Fra: Steinar Thunold <kilsperr@online.no>
Sendt: 9. november 2016 17:31
Til: Marianne Aadland Sandvik
Emne: Re: Vedr. byggjesøknad gbnr. 23/528

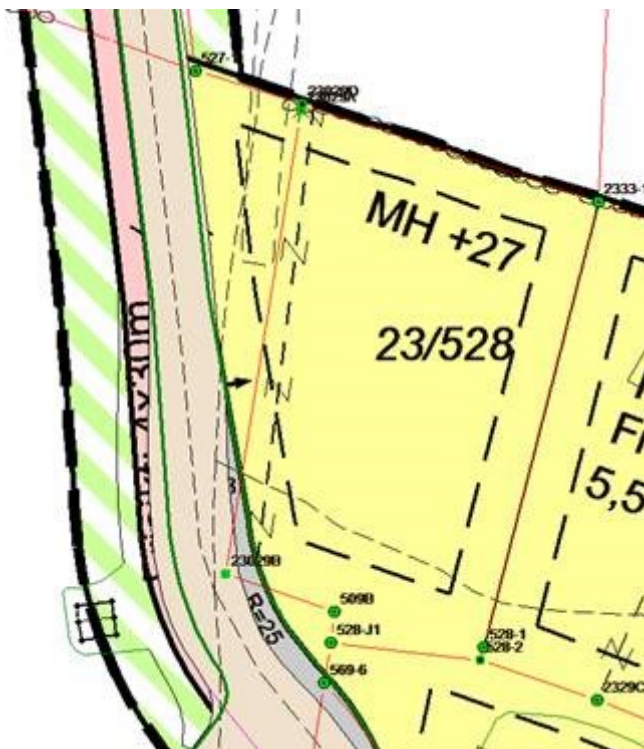
Situasjonskart for gbnr. 23/528 stemmer ikkje med reguleringsplanen for Løypetona. I følgje situasjonskartet som ligg ved søknaden er det teikna inn avkjørsel ut i vegen som er regulert til veg. De må difor sende inn revidert kart ifht avkjørsel. På kartet må frisiktsone visast. I tillegg er det arealet som er satt av til byggeområde som skal takast med ved utrekning av utnyttingsgrad. Arealet som er regulert til veg skal ikkje takast med i utrekninga.

Utkjørselen er plassert her for å ligge på egen eiendom, og i samsvar med opplysninger på Forhåndskonferanse og i telefonsamtale med sæle og Merethe Vi avtalte at utkjørselen kunne ligge der, men vi måtte skyte vekk en liten fjellnabb, ta en samtale med sæle og Merethe Tvedt.

Dersom det er ønskelig så kan vi ta en befaring, så vil du få en litt annen forståelse for plassering.

Her er en del ting med eier av denne små flekken som vi da måtte krysse. Kommunen har ikke passet på at parsellen har tilfredsstillende avstand fra svingen, når reguleringsplanen ble vedtatt.
